*Asunto: Informe técnico sobre Estudio de Movilidad
PUAE San Patricio.*

Dirección de Políticas y Planeamiento de la Movilidad
IT-SM-DPPM-020/2018

**INFORME DE IMPACTO A LA CIRCULACIÓN DE TRÁFICO Y
PROPUESTA DE MEDIDAS DE MITIGACIÓN
PROYECTO URBANO ARQUITECTÓNICO ESPECIAL "SAN PATRICIO",
HDA. MÁLAGA. CUMBAYÁ**

Figura No. 2
Sistema vial del Proyecto PUAE San Patricio

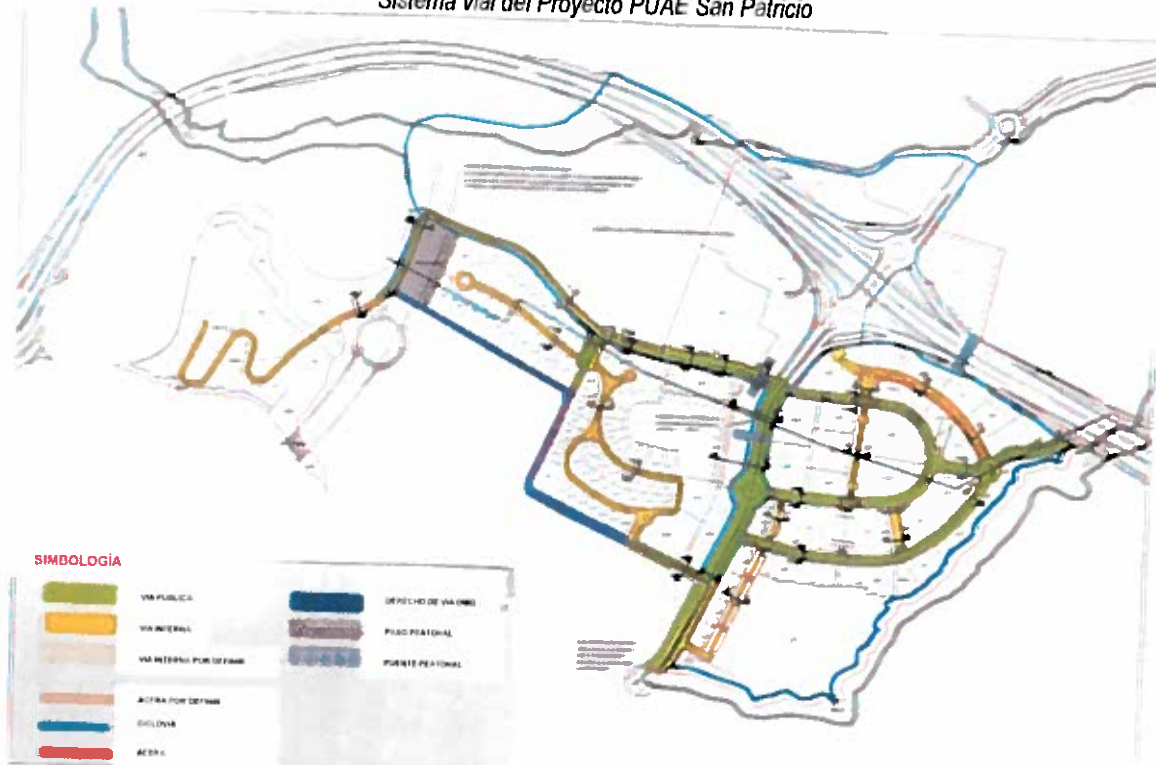
La accesibilidad al proyecto está definida principalmente por dos arterias viales principales y una secundaria:

- 1) Ruta VIVA, mediante un rampa de desaceleración en sentido Occidente Oriente (ingreso al proyecto) y una rampa de aceleración para la salida del proyecto y conexión con Ruta VIVA (occidente-oriente).
- 2) El escalón Lumbisi, a partir de la intersección con la ruta VIVA (redondel sur) e ingreso al proyecto se denomina Calle Alfonso Lamiña (vía a Lumbisi), en dicho tramo actualmente es de doble sentido con un ancho de la calzada de 7m.
- 3) En menor grado por la calle Eloy Alfaro (Antigua riel del Tren), que es la conexión desde San Juan de Cumbayá.

En resumen, el proyecto propone el ingreso a la parcela B (Centro comercial) y parcela C (corporativo), desde la ruta VIVA, mediante una rampa paralela a la vía de servicio de la vía antes mencionada para cada parcela.

El acceso a las parcelas E, F y G, se realiza por la calle Alfonso Lamiña/vía a Lumbisi y de allí por la calle Río Santiago (acceso al colegio Spellman). Además de un acceso por la misma vía y la vía de la Hacienda San Luis.

Los accesos y salidas a las parcelas D, D (equipamiento deportivo), C, se lo realizará por la calle Alfonso Lamiña (sentido Sur-Norte) y de allí por las vías del proyecto. Se establece una salida hacia la vía de servicio (rampa) de la Ruta Viva (sentido W-E).

Figura No. 5
Flujos vehiculares en las intersecciones aledañas al predio en la situación sin proyecto
Hora pico AM 07h00 – 08h00

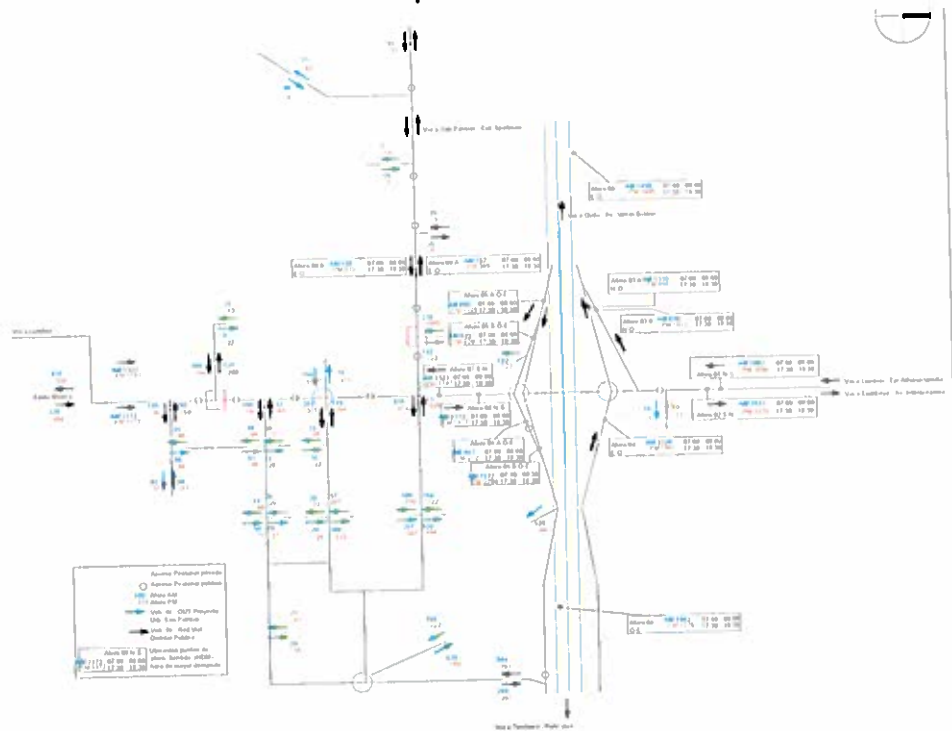
Con los datos de tráfico obtenidos, el estudio presenta los resultados de microsimulaciones realizadas en el software AIMSUN Versión 8.0. Los niveles de servicio registrados se muestran en la misma tabla No. 5, para el escenario de la Hora Pico de la Mañana. De esos datos se puede deducir que, en la situación actual en general las inter-

secciones presentan un adecuado nivel de servicio (entre A y B). Se exceptúan el sitio Escalón Lumbisí sentido S-N (de aforo 2) con nivel de servicio "C", tienen adecuados niveles de servicio, tal como se puede verificar en los resultados de las microsimulaciones realizadas por el consultor en el software AIMSUN Versión 8.0.
